Sujet: [INTERNET] : Enquête publique 2x2 voies RN147 au nord de LIMOGES

Objet : Enquête publique relative au projet de mise à 2 fois 2 voies de la RN147 sur le territoire de la commune de COUZEIX et de NIEUL 27 mai -27 juin 2019.

AMENAGEMENT DE LA RN147 : RAPPORT D'ANALYSE DU DOSSIER DE PRESENTATION DE LA CONCERTATION PUBLIQUE

AMENAGEMENT DE LA RN147 : REPONSES AU RAPPORT DE LA CONCERTATION PUBLIQUE

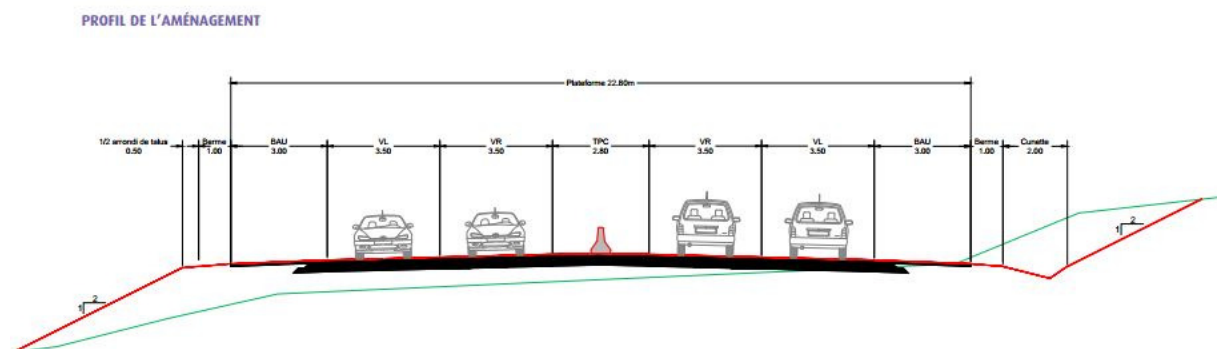
Page 28 : Le profil en travers de la route laisse penser qu'il faut une emprise au sol de l'ordre de 35 mètres dans un terrain peu accidenté. Avec une pente de 2 pour 1 comme indiqué sur le plan si l'on fait des remblais ou des déblais sur une hauteur de 10 mètres on arrivera à 75 mètres environ de largeur perturbée sur le terrain naturel. Les éléments présentés ne peuvent couvrir l'intégralité des trajets proposés dans les variantes.

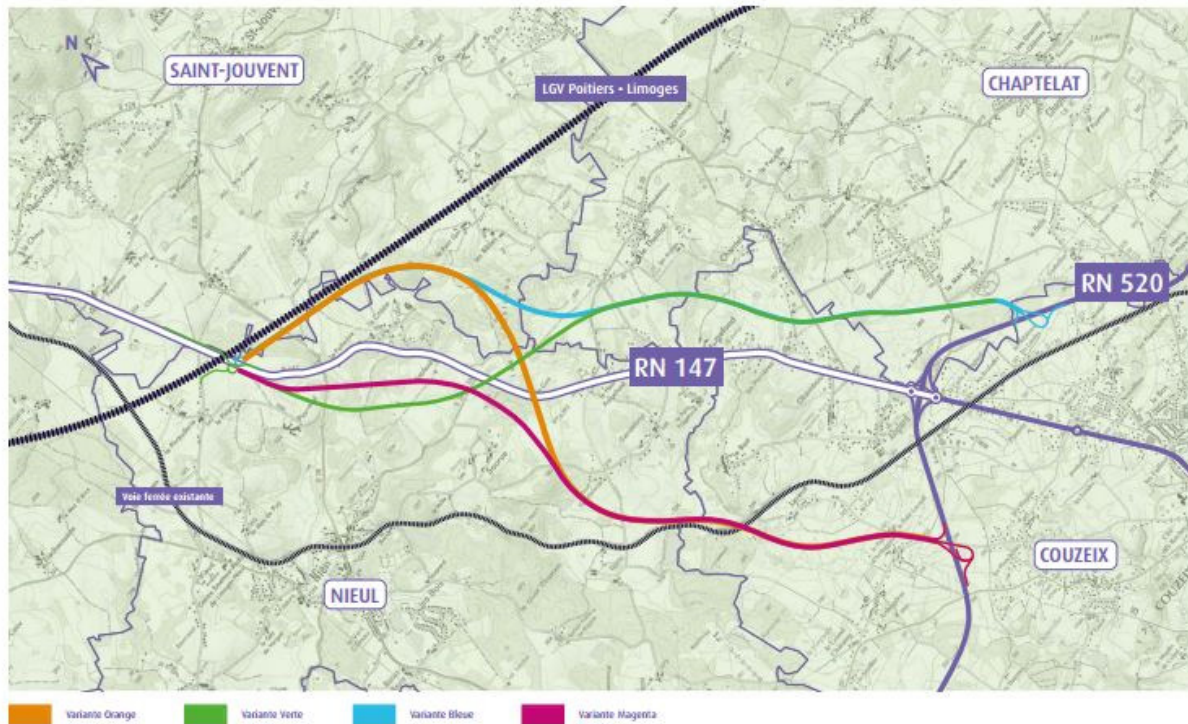
Page 35 : Enfin on voit apparaître les 4 tracés mais en dehors des différentes impacts. Le tracé vert est plus prêt de l'actuelle 147...

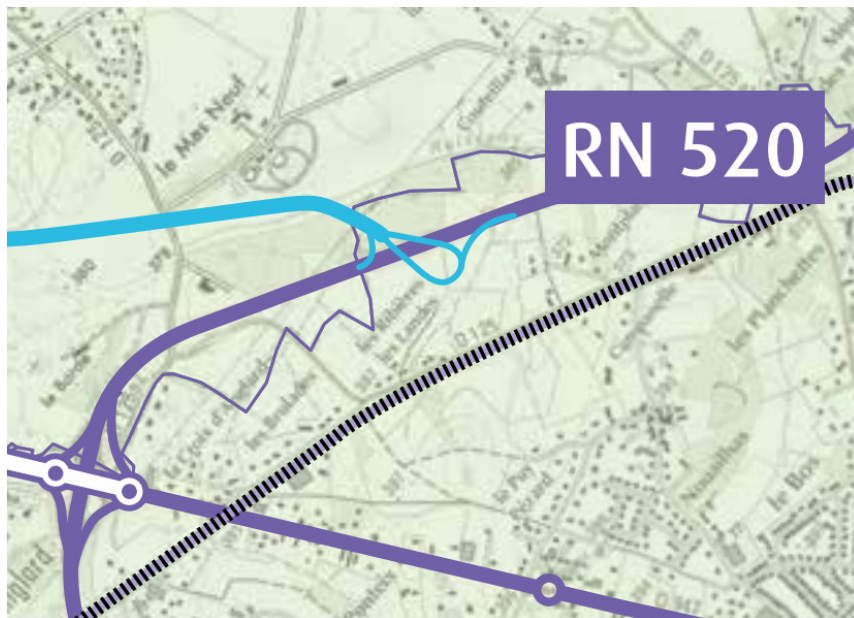
Page 38: Le tracé bleu reprend en partie le vert coté RN 520, il est sensiblement parallèle à l'actuelle route et semble contrarié par le l'ex projet de la LGV pour arriver au même point sur l'actuelle. Devait-il biaiser plus vers le nord à l'origine?

Toutefois, nous notons une certaine incohérence dans le raccordement à la RN520. Effectivement avec ce type de bretelles cela va être compliqué d'aller à Bellac à moins de rouler à gauche !... il n'y a pas de sortie en venant des lunettes de Grossereix ! D'où peut-être l'intérêt de faire plus simplement un demi échangeur emboîté coté Est et d'utiliser encore un peu le diffuseur d'Anglard.

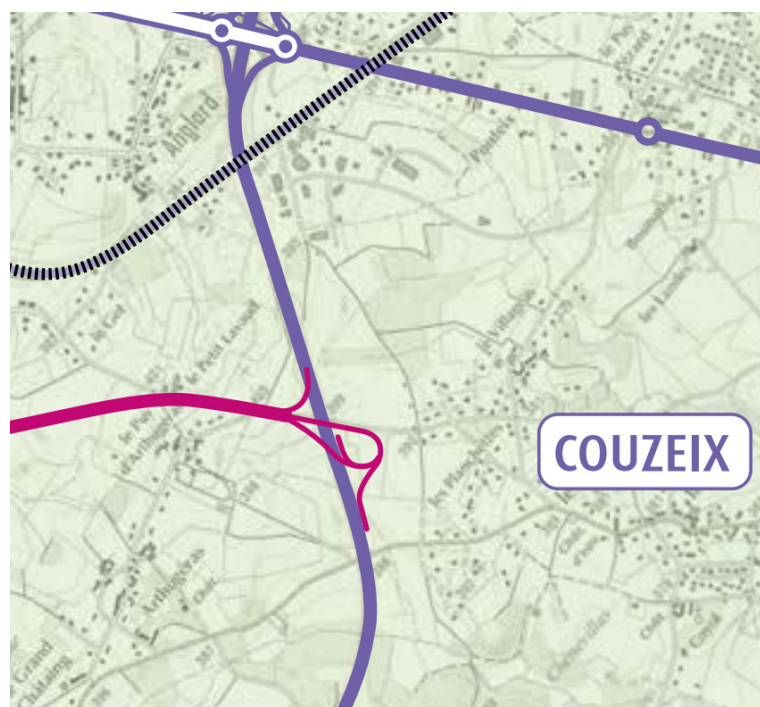
Page 39 : Le tracé magenta a été manifestement imaginé pour arriver du côté d'Océalim (à l'ouest). Sans doute a-t-on pensé qu'on pouvait y ajouter des bretelles pour s'y raccorder ? Le **raccordement traditionnel en trompette ne permet pas ce type d'échange**. Il faut plus d'un kilomètre entre deux échangeurs ou diffuseurs nous a-t-on déjà expliqué... Pour cela il est plus simple de laisser la place pour faire un diffuseur classique, moins cher et utilisant moins d'espace et faire l'échangeur ailleurs.

Effectivement avec ce type de bretelles cela va être compliqué car on risque de repartir d'où l'on vient ! En effet, la bretelle d'accès à la RN520 direction l'aéroport repasse au-dessus de la RN et nous renvoie vers Bellac... D'où peut-être l'intérêt de faire plus simplement un demi échangeur emboîté coté Est et d'utiliser encore un peu le diffuseur d'Anglard.
